Objektas: „Plungės miesto Telšių, Laisvės, Rietavo ir Minijos gatvių atkarpų techninių parametrų gerinimas ir eismo saugos priemonių diegimas“ darbai.

DARBŲ PAKEITIMO NURODYMAS NR. 25

Darbų pakeitimo aktas Nr. 25

Priedas Nr. 1

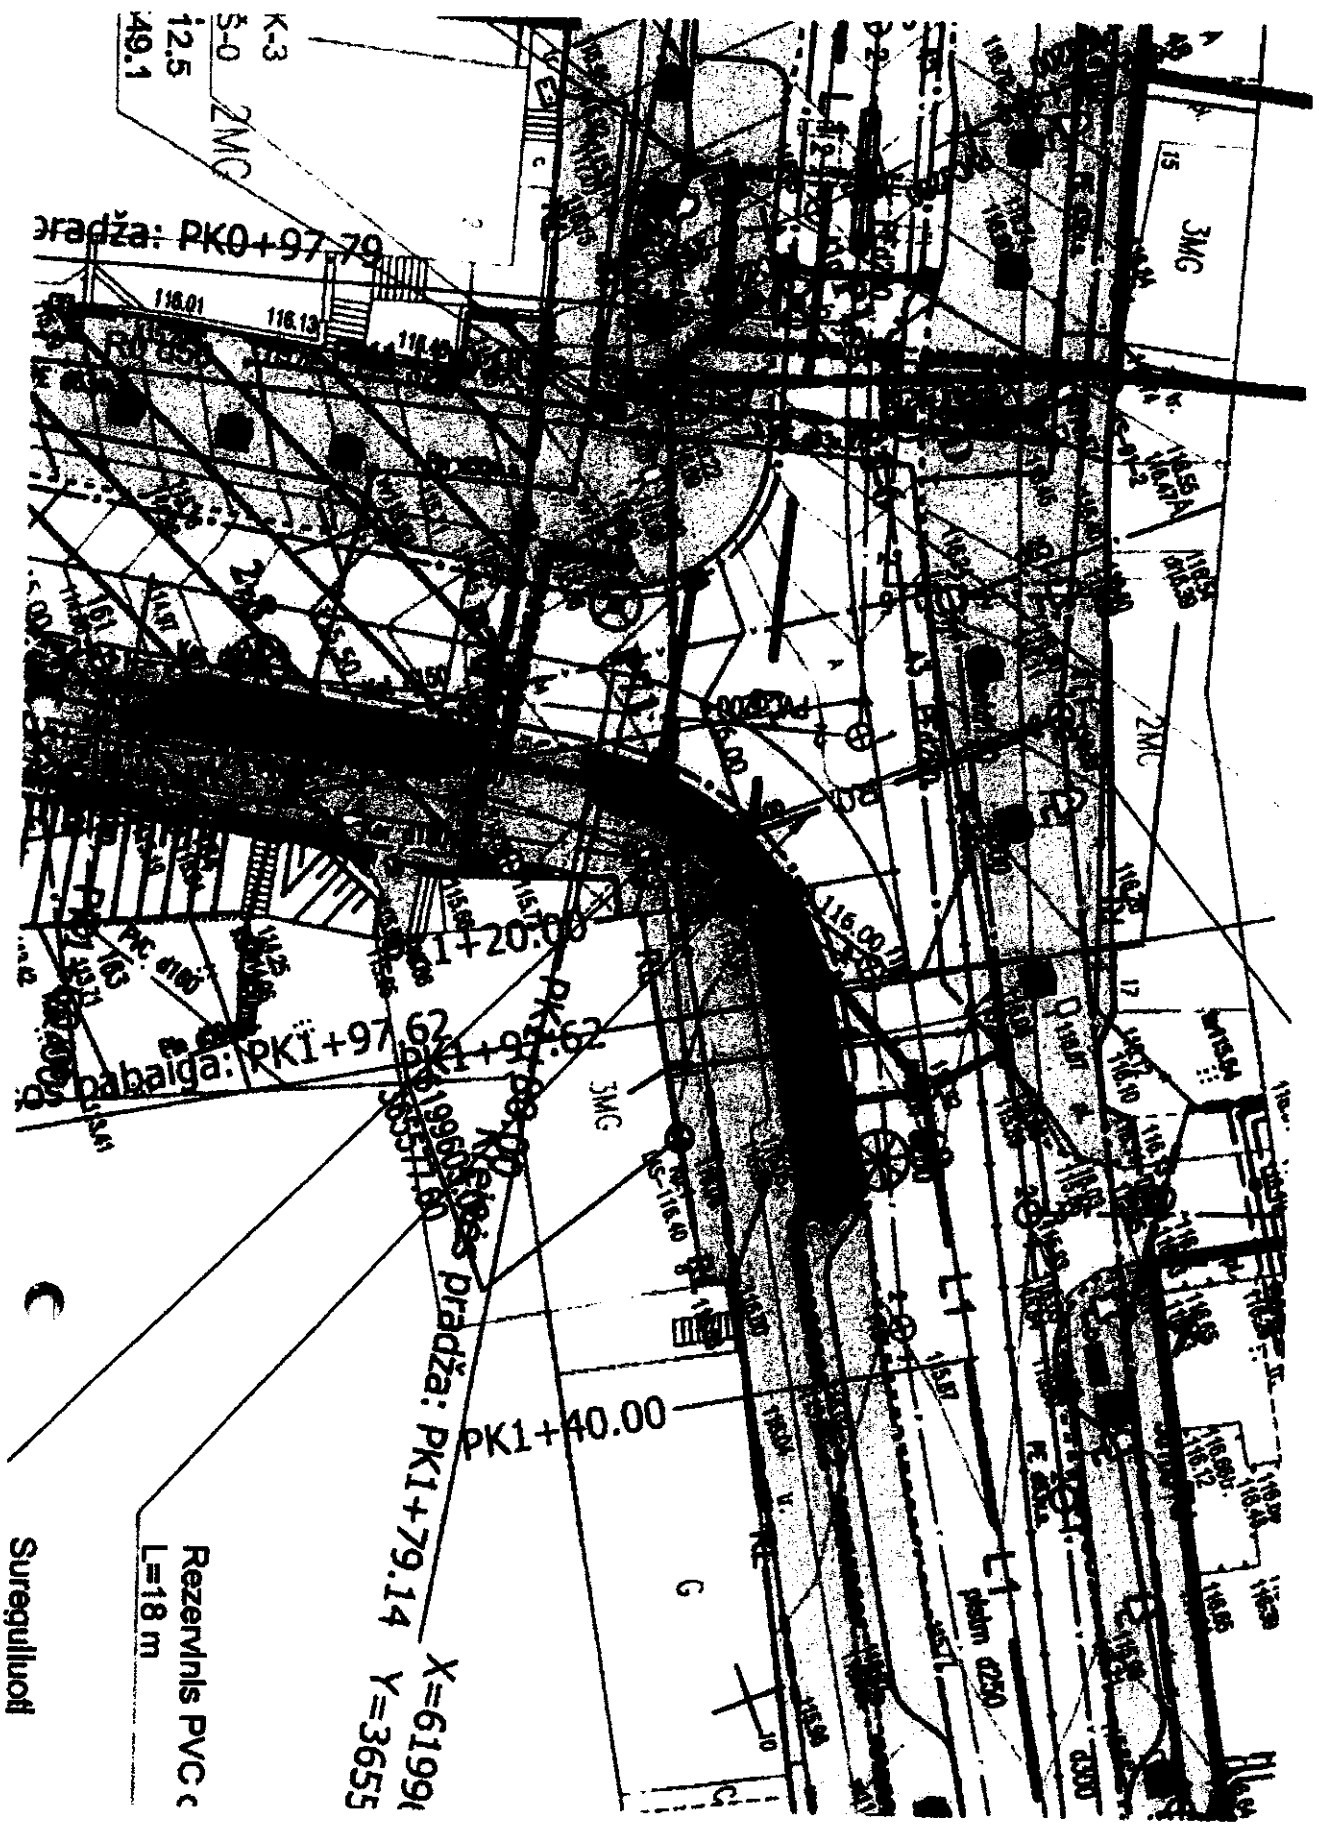
1. Atliekant atraminės sienutės tarp namų Telšių g. 19 ir 21 įrengimo darbus, aptiktas projekte ir geodezinėje kontrolinėje nuotraukoje nepažymėtas drenažo vamzdynas, kuriuo, kaip paaiškėjo, surenkamas paviršinis vanduo nuo namo Telšių g. 19 kiemo dangų ir išleidžiamas į buvusio tako konstrukciją. Komisija, apžiūrėjusi situaciją objekte, susipažinusi su projektine dokumentacija, projekto vykdymo priežiūros vadovo pateiktais projektiniais sprendiniais ir papildomų darbų kiekių žiniaraščiais, atsižvelgdama į 2021-08-05 Užsakovo Plungės rajono savivaldybės administracijos prašymą raštu Nr. AS-4245, pritaria, kad, siekiant išvengti paviršinio vandens patekimo į pėsčiųjų taką ir gatvės konstrukciją, būtina drenažo vamzdyną prijungti prie naujai rengiamų lietaus nuotekų tinklų, atliekant papildomus darbus, nurodytus prieduose Nr. 1.

2021-08-05 iš užsakovo gavę prašymą rasti galimybę prijungti daugiabučio namo, esančio Telšių g. 19, drenažą prie Telšių g. lietaus vandens surinkimo tinklų bei projekto vykdymo priežiūros vadovui pateikus projektinį sprendinį ir sąnaudų kiekių žiniaraščius, teikiame lokalinę šamatą papildomų darbų atlikimui.

Pozi- cija, Eil.Nr.	Pavadinimas ir techninės charakteristikos	Žymuo (tipas, markė arba techn. spec. žymuo)	Mato vnt.	Kiekis
Lietaus nuotekų tinklai Papildomi darbai				
1.	Savitakinio nuotakyno iš PVC movinių savitakinių "N" klasės vamzdžių DN 200 mm, su visomis reikalingomis jungtimis bei atramomis tiekimas, montavimas žemėje, pajungimas į šulinius, išbandymas ir pridavimas užsakovui.	TS 2, TS 6, TS 9	m	5,20
2.	D200 mm aklė		vnt	1
3.	Esamo gatvės konstrukcijos ardymas ir atstatymas		kompl	1

Atestato Nr.	 „PLENTRPROJEKTAS“ UŽDAROJI AKCINĖ BENDROVĖ				Plungės miesto Telšių gatvės rekonstravimo darbo projektas <i>I ir II etapas</i>		Laida
							0
30410	PV	A. Vilkelis		2021-08	0415 - 01 – DP – TT	Lapas	Lapų
31962	PDV	R. Lučkauskas		2021-08		1	1

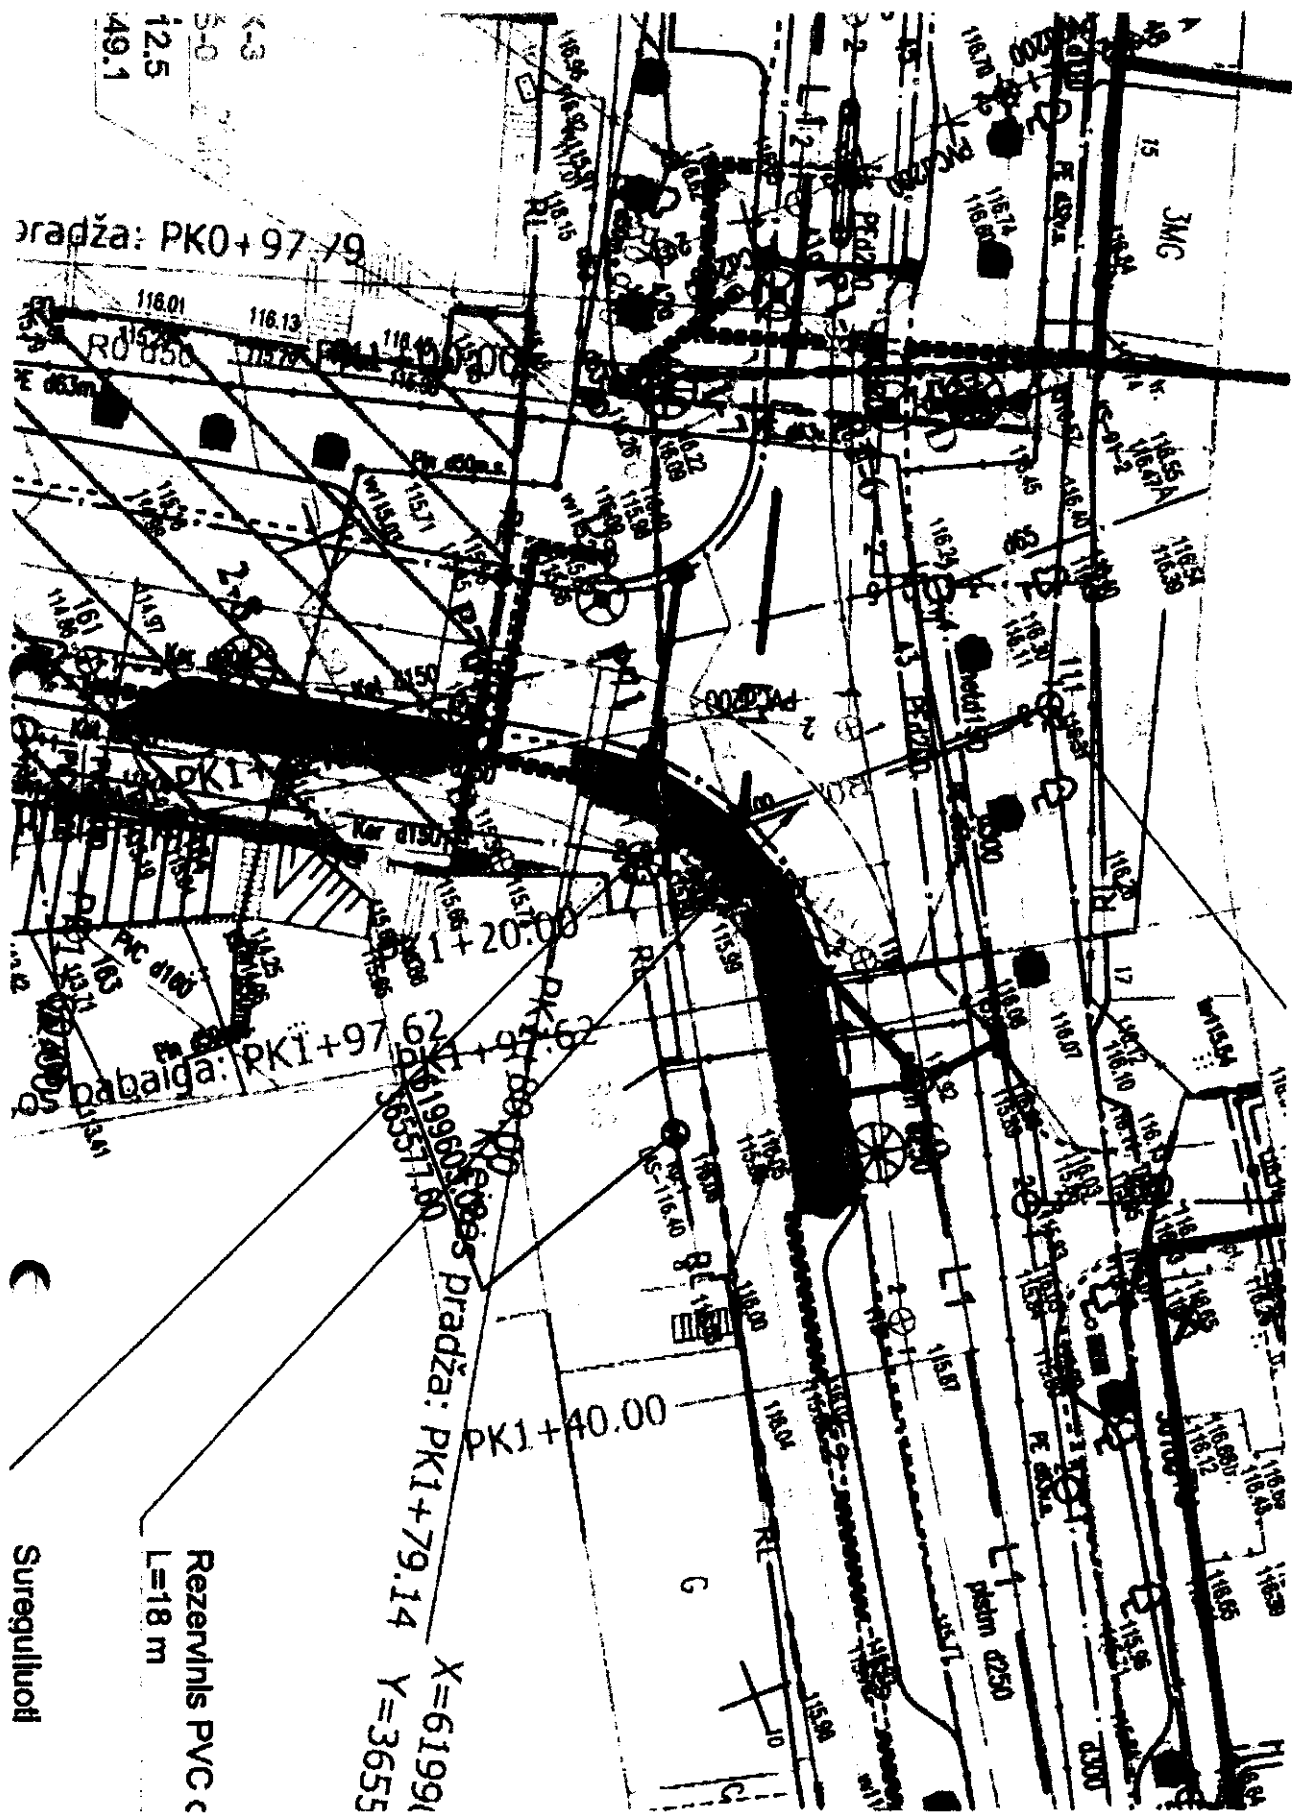
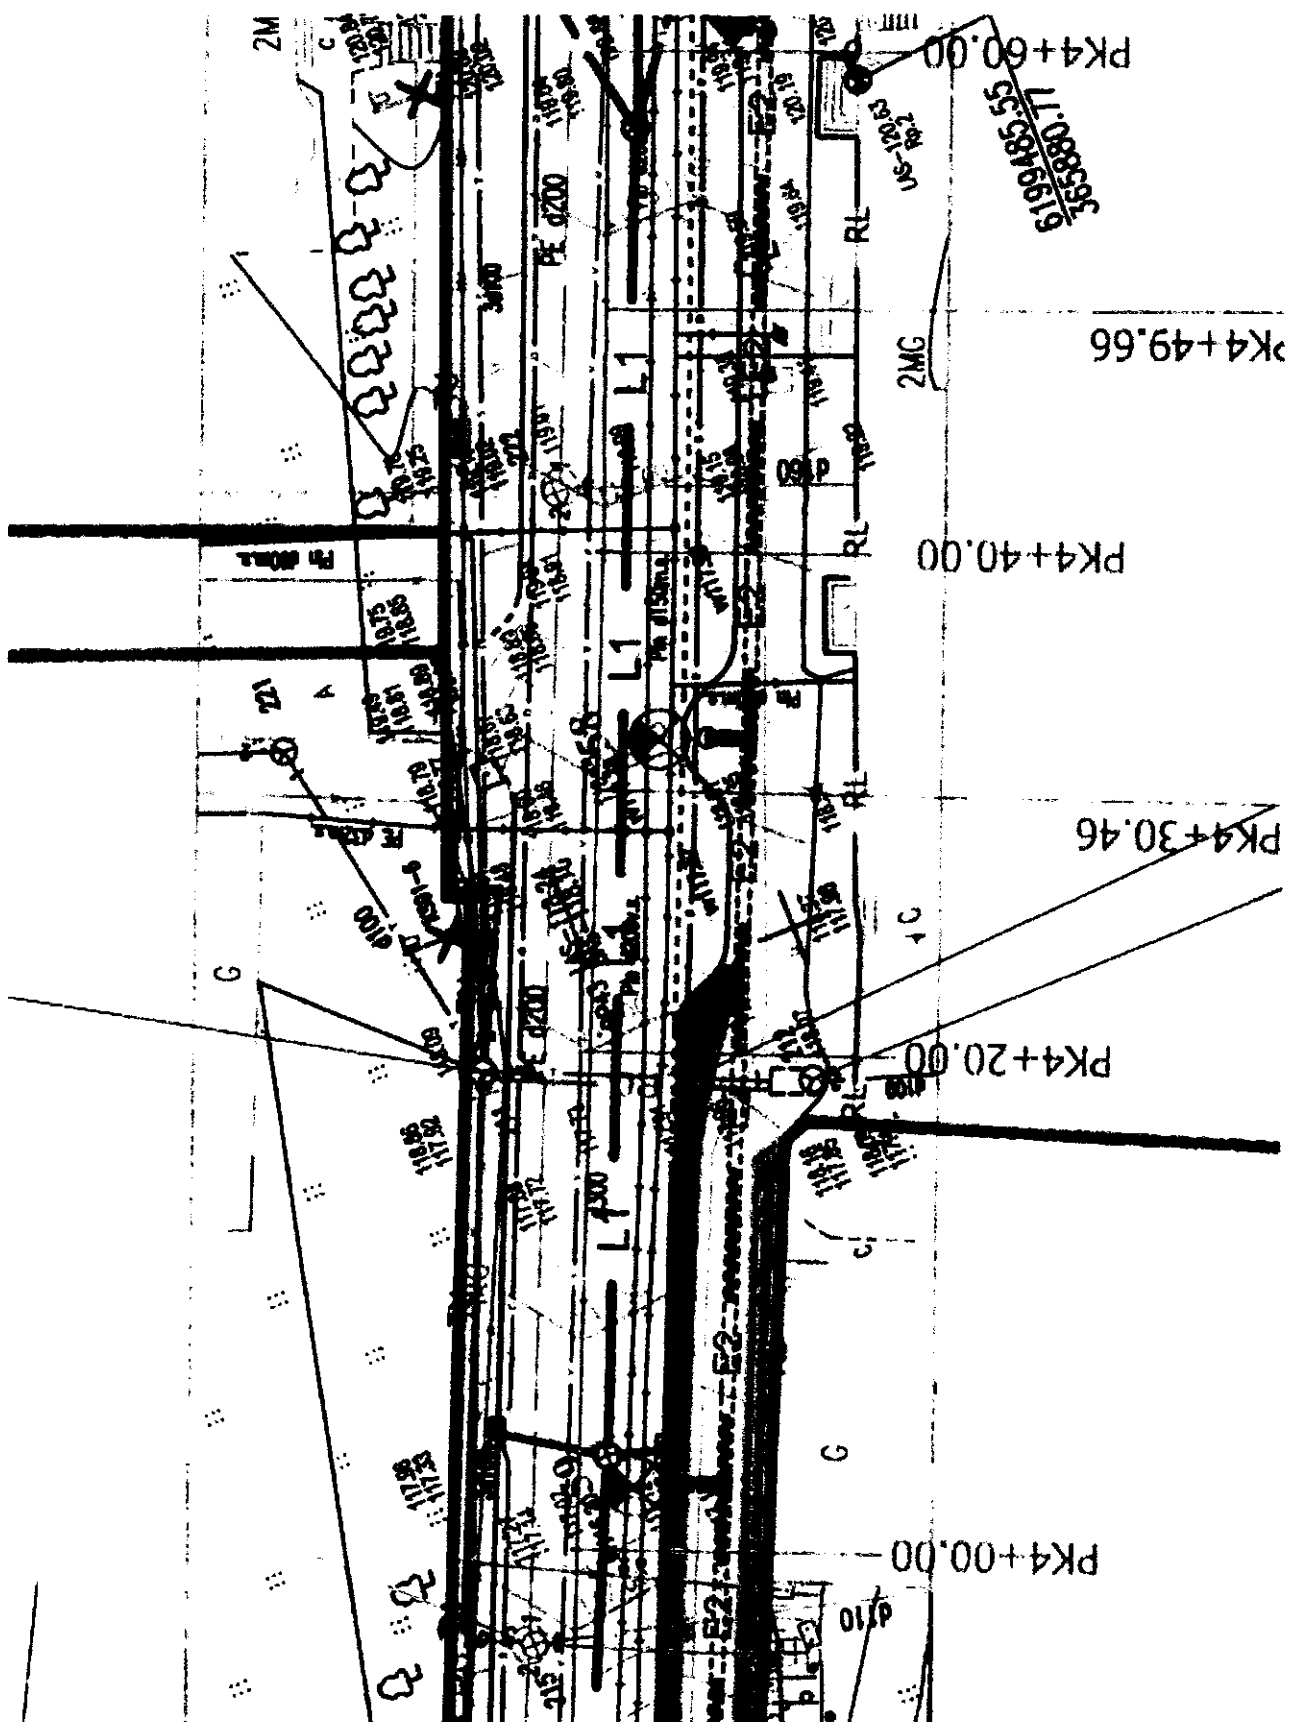
2. Atliekant pėsčiųjų ir dviračių takų įrengimo darbus, ties PK 1+20 PK ir 4+20 (priedai Nr. 1 ir Nr. 2) atkasti esami ryšių šuliniai, kurie neatitinka naujai rengiamų pėsčiųjų ir dviračių takų dangų aukščio, t. y. įrengus takus jie bus iškilę virš pėsčiųjų tako paviršiaus. Mėnesinio pasitarimo Nr. 5 metu apžiūrint objektą, buvo priimtas sprendimas, kad šiuos šulinius būtina pritaikyti prie rengiamo pėsčiųjų ir dviračių tako paviršiaus, pažeminant ne tik šulinių landas, bet ir pačius šulinius, nes išsikišusios šulinių dalys kelia pavojų pėstiesiems ir dviratininkams, neestetiškai atrodo.

Atliekant pėsčiųjų ir dviračių takų įrengimo darbus, pastebėta, kad ties PK 1+20 ir 4+20 (priedai Nr. 1 ir Nr. 2) esami ryšių šuliniai neatitinka suprojektuoto gatvės dangų aukščio, t. y. yra iškilę virš tako paviršiaus.

Mėnesinio pasitarimo Nr. 5 metu priimtas sprendimas šiuos šulinius pritaikyti prie rengiamo tako paviršiaus, nes išsikišę šuliniai kelia pavojų pėstiesiems ir dviratininkams, neestetiskai atrodo.

Komisija, apžiūrėjusi situaciją objekte, susipažinusi su projektine dokumentacija, projekto vykdymo priežiūros vadovo pateiktais projektiniais sprendiniais ir papildomų darbų kiekių žiniaraščiais, gavusi Užsakovo pritarimą 2021-09-27 raštu Nr. AS-5202, patvirtina, kad, siekiant suvienodinti šulinių landų ir pėsčiųjų takų aukščius, būtina atlikti papildomus darbus, nurodytus priede Nr. 2.

Ryšių šulinys Pk 1+20			
Eik. Nr.	Darbo pavadinimas, aprašymas	Mato vnt.	Kiekis
1	Šulinio liuko ardymas	vnt.	1
2	Šulinio liuko aukščio reguliavimo g/b žiedų įrengimas	vnt.	1
3	Sunkaus tipo šulinio liuko įrengimas	vnt.	1

Ryšių šulinys Pk 4+20			
Eik. Nr.	Darbo pavadinimas, aprašymas	Mato vnt.	Kiekis
1	Gelžbetoninės šulinio perdangos pjovimas	vnt.	1
2	Gelžbetoninės šulinio perdangos įrengimas betonuojant	vnt.	1
